東京大学原子炉において用いた資材に含まれる 放射性物質の放射能濃度の測定及び評価の方法の 承認申請書の概要について

(これまでのヒアリング内容を反映し、赤字及び赤点線枠は補正申請等に向けた修正を示す)

令和 8 年 9 月 7 日
東京大学大学院工学系研究科原子力専攻

Euの初期濃度の変化

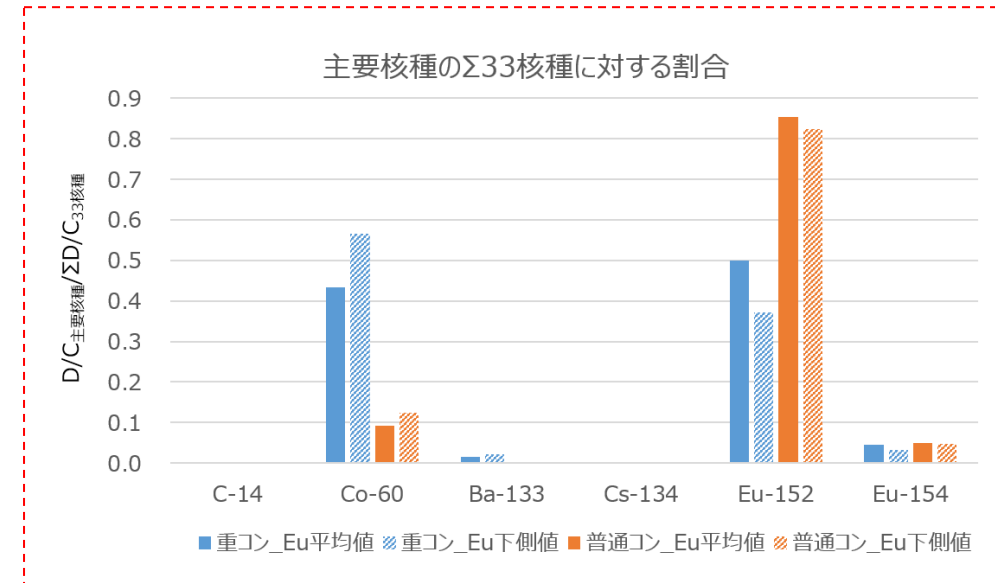
図の差し替え

- ✓ その結果、想定可能なエネルギースペクトル形状及びEuの初期濃度の変動を考慮した場合においても、その影響は限定的であり、 ^{60}Co 及び ^{152}Eu 以外の核種が評価対象核種として選定される可能性は極めて低い。
